Confidential	Product Development Design Change Request 产品开发设计变更请求		Version 15 Effective date:2025-04-28th	
			Design Change Request No.	25_009
Customer project Name/ 客户项目名称: JIM-493 MCR No. / MCR号:				
Sample status / 样件状态: ☒ A Sample ☐ B Sample ☐ C Sample ☐ D Sample				
Change part&product Name/更改零部件产品的名称(简要描述)				
SCR六边形载体测试件（老化件）：F01ZH003P8-01 SCR 1/20涂敷件（OBD件）：F01ZH003FV-40 SCR 1/25涂敷件（OBD件）：F01ZH003FV-41				
Reason of changes/更改理由 (简要描述):				
系统工程师催化剂测试样件放行;				
Change from/变更来源:				
Customer request / 客户要求 ☐		Supplier request / 供应商请求 ☐		Design optimization / 设计优化 ☐
Correction / 更正(错误) ☐		Other / 其他 ☒ (系统测试样件)		
Change inform to/变更通知人:				
Zhang Shengchang,Zhang Hanquan,Shen Weibo, Li Yicen, Ge Jilong				
Yang Guangtuo,Luo jing, Lu Qingsong				
Whether this change impact others component or product 此变更是否影响到其他部件和产品: ☐ yes/是 ☒ no/否				
If impact others product, Whether others projects&product change or not? 如果影响, 别的部件和产品是否也需要同时变更?

PDEC R25-009

PDECR 25-009

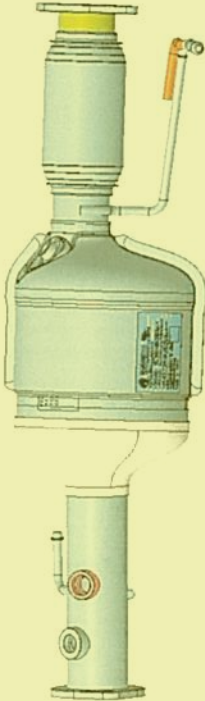
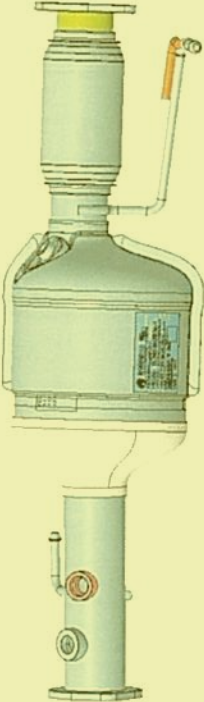
零件号	零件名称	Project	样件阶段	变更来源
	F01ZH003P8-01	SCR UNIT	JIM-493	A	BOSCH/Customer
	变更前		变更后		
变更描述	 SCR UNIT: F01ZH003FV-02 SCR WELDING: F01Z5017W9-01 SCR CANNING: F01Z5017WA-01 SCR CATALYST: F01Z501891 SCR SUBSTRATE: F01Z501892		 SCR UNIT: F01ZH003P8-01 SCR WELDING: F01Z5018MF-00 SCR CANNING: F01Z5018MG-00 SCR CATALYST: F01Z5018MH-00 SCR SUBSTRATE: F01Z510320-00		
变更原因	系统工程师要求释放六边形载体SCR老化催化剂样件做实验;				
风险点（影响）	无				
验证方法	无

PDECR 25-009

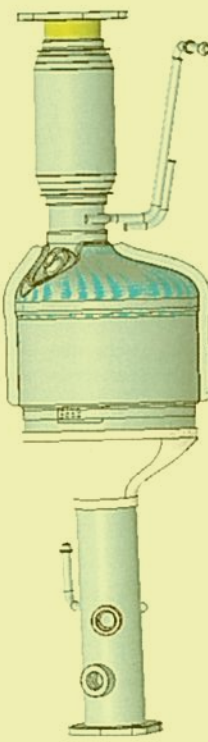
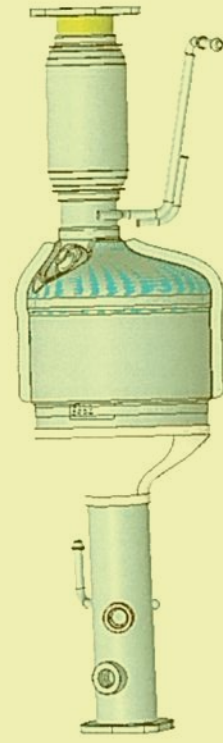
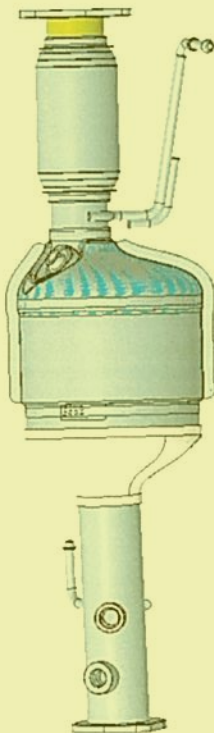
变更原因	零件号	零件名称	Project	样件阶段	变更来源
	F01ZH003FV-40	SCR UNIT	JIM-493	A	BOSCH/Customer
	变更后				
变更描述	变更前

SCR UNIT: F01ZH003FV-06 SCR WELDING: F01Z5017W9-03 SCR CANNING: F01Z5017WA-02 SCR CATALYST: F01Z5018CM-00				
变更原因					
	SCR UNIT: F01ZH003FV-40 SCR WELDING: F01Z5017W9-40 SCR CANNING: F01Z5017WA-40 SCR CATALYST: F01Z5017FH-00				
	系统工程师要求释放1/20涂敷SCR催化剂样件做实验;				
风险点 (影响)	无				
验证方法	无
